FSN 72800620

**VIGTIGT - Vigtig produktinformation
Korrektion vedr. medicinsk udstyr**

**Ingenuity CT, Ingenuity Core, Ingenuity Core¹²⁸
Sammen med Continuous Computed Tomography (CCT)
(CCT) og er blevet opgraderet fra
Softwareversion 3.x til version 4.0.0 / 4.0.1**

Protokolkonvertering medfører forsinkelse af billeder ved brug af CCT-funktion

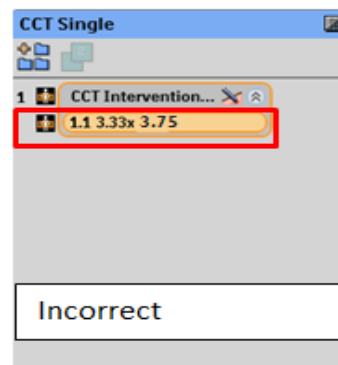
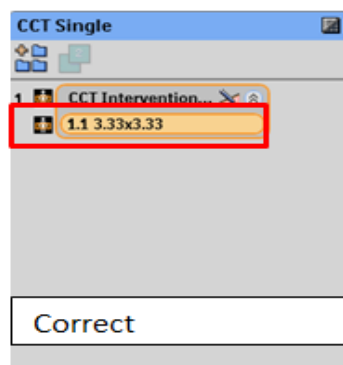
5. Dobbeltklik for at åbne CCT **ExamCard**.
6. Exam cards, som er omfattet af problemet, vil have en skivetykkelse og en forøgelse, som ikke stemmer overens

ved åbning af Exam Card. Se venligst nedenstående eksempel:

8. Hvis Exam Card'et indeholder et misforhold, anbefales det at gendanne CCT Exam Cards fra reference CCT Exam Cards.
